URGENTE - Avviso di sicurezza**CombiDiagnost R90**

Aggiornamento del software di sistema

Riferimento: aggiornamento del software di sistema, CombiDiagnost R90 R1.1.1 e R1.1.2, FCO 70900050.

2. Descrivere il pericolo/danno associato al problema

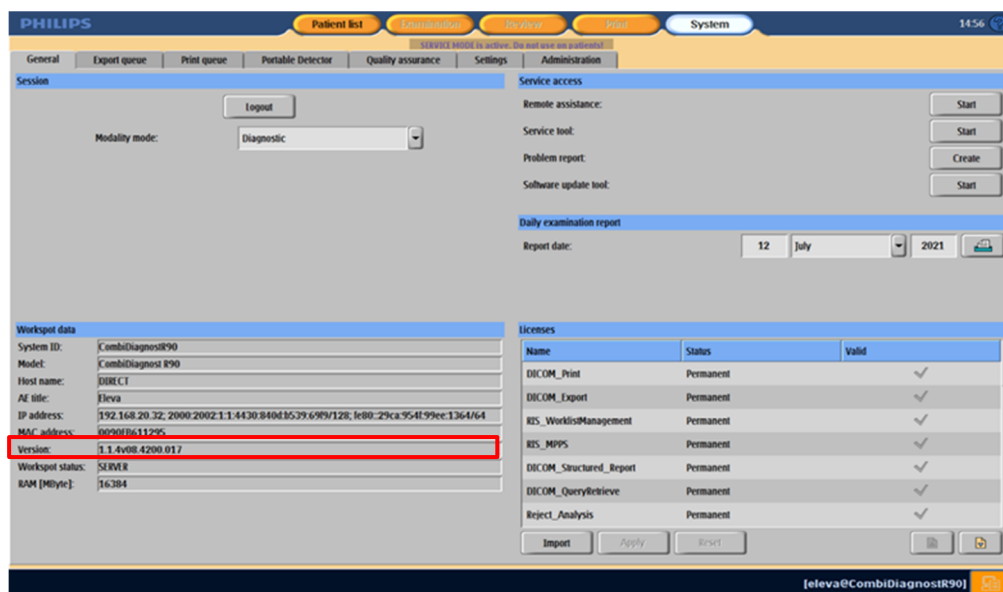
Se si verifica questo problema del software, la qualità dell'immagine potrebbe non corrispondere a quanto previsto (sovraesposta o sottoesposta); pertanto, potrebbe essere necessario ripetere la scansione con conseguente ulteriore esposizione alle radiazioni per il paziente.
